2022年3月24日  
アドバンテック株式会社

**産業用リモート I/O モジュール ADAM-4050-E 生産終息のお知らせ**

**Improvement**

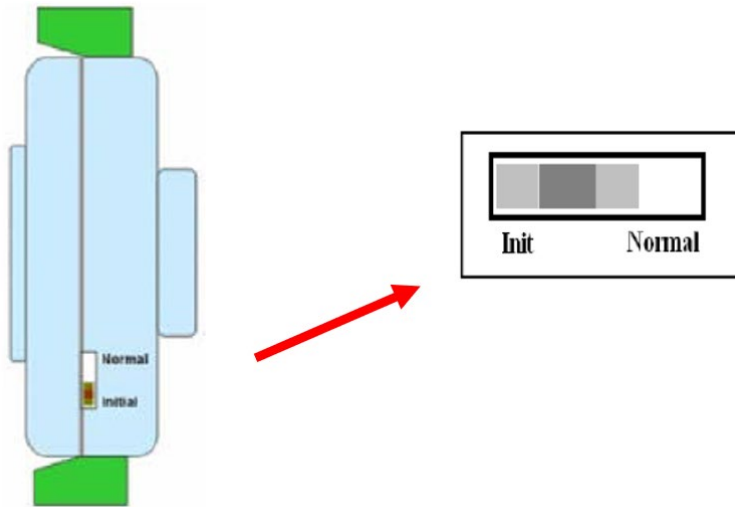
Impact	New version
Pin assignment	Change INIT* pin to DI channel 7
Hardware spec	Add Initial switch, Change from 7 DI to 8 DI
FW	New version A 4.01 or later
Utility	Adam/Apax .NET Utility 2.6.00 B15 later version

1. Change INIT\* pin to DI channel 7

## 2. Add Initial switch
